**Avis de la mission régionale
d'autorité environnementale
Hauts-de-France
sur le projet de parc éolien du fossé Châtillon
sur la commune de Buire-au-Bois (62)
Étude d'impact de février 2023**

n°MRAe 2023-7243

AVIS n° 2023-7243 rendu le 4 août 2023 par délégation
de la mission régionale d'autorité environnementale Hauts-de-France

Carte d'implantation des parcs éoliens autour du projet (volet paysage page 70)

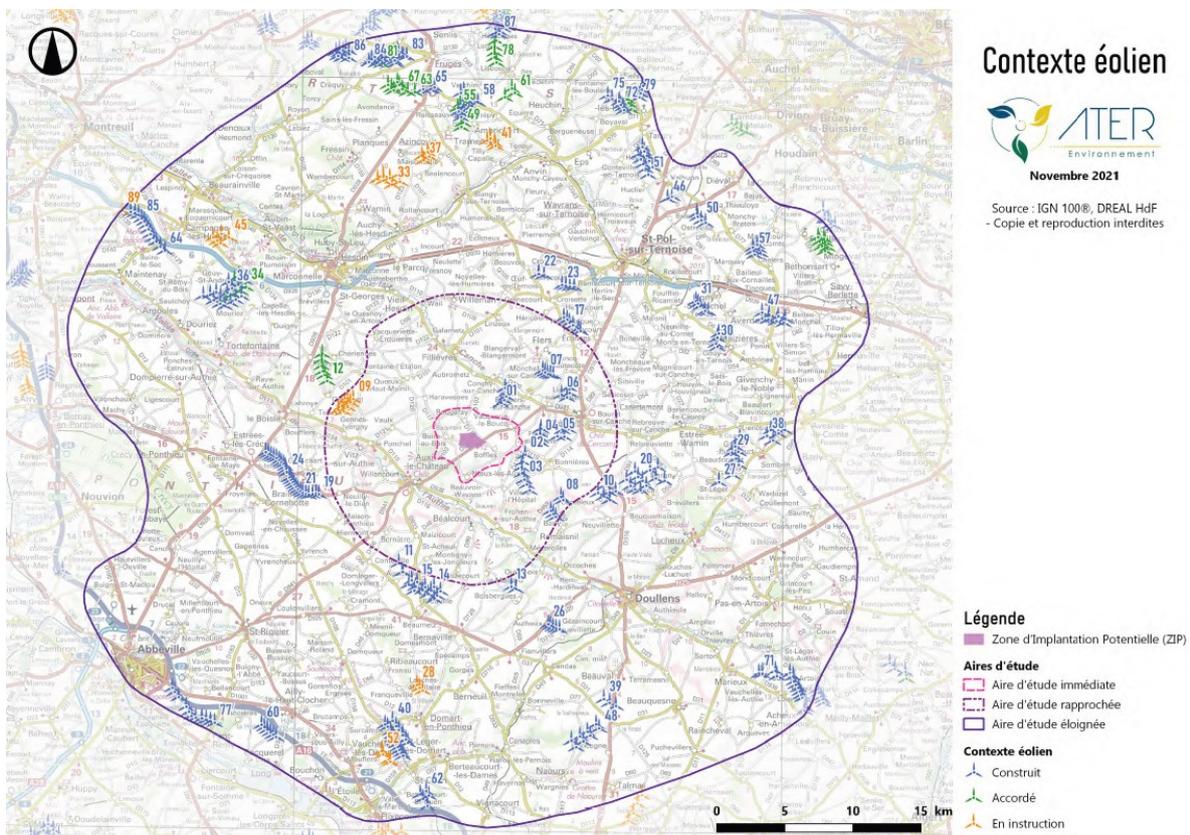
Le projet s'implantera sur des terres agricoles. Le parc éolien en instruction Boralex Fortel-Villers, localisé à 2,5 kilomètres à l'est de l'éolienne E2, serait le plus proche. Il manque, dans le dossier et sur la carte, les indications des parcs refusés à proximité immédiate du projet (les parcs de

l'Épinette et des Cosmos) en raison de l'absence de respiration paysagère, de l'aire de protection du

château de Flers, et de l'implantation en ligne recommandée.

L'autorité environnementale recommande de rappeler dans le dossier les parcs refusés à proximité immédiate du projet et ce qui a motivé ces refus.
